改善箇所説明図

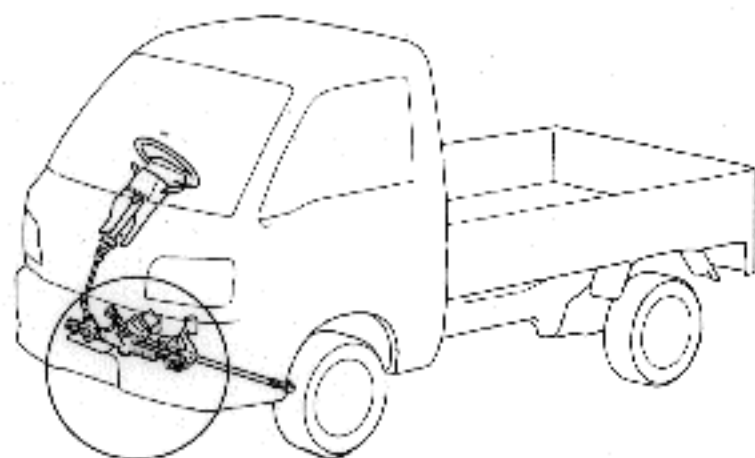
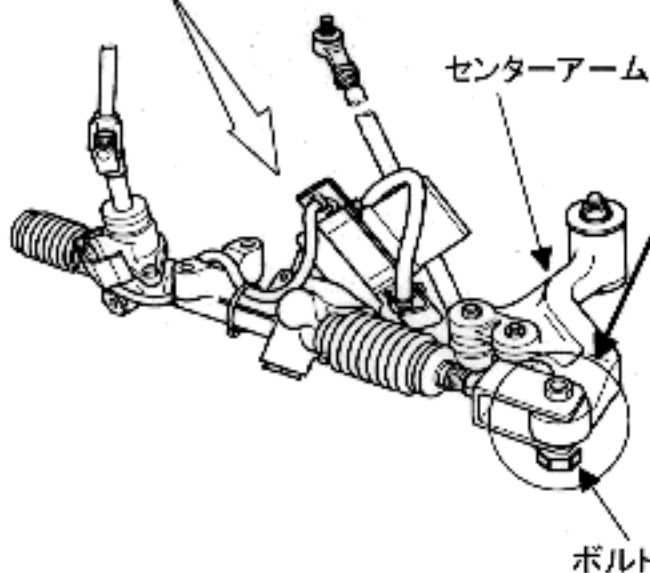
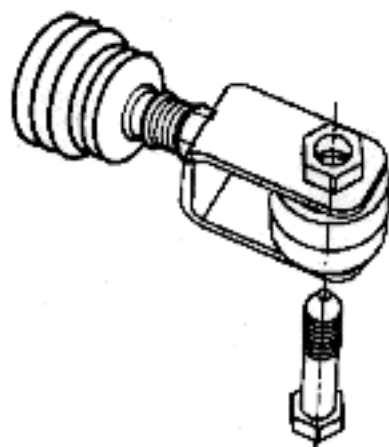
基準不適合発生箇所

かじ取り装置のリンク機構において、センターアームとラックエンドの締結ボルトの締め付けトルクが不足しているものがあるため、そのままの状態で使用を続けると、当該ボルトの緩みから異音が発生し、最悪の場合、ボルトが脱落して操縦性が損なわれるおそれがある。

改善の内容

全車両、当該ボルトを摩擦安定剤付きボルトに交換するとともに、ワッシャを追加し、正規トルクで締め付ける。
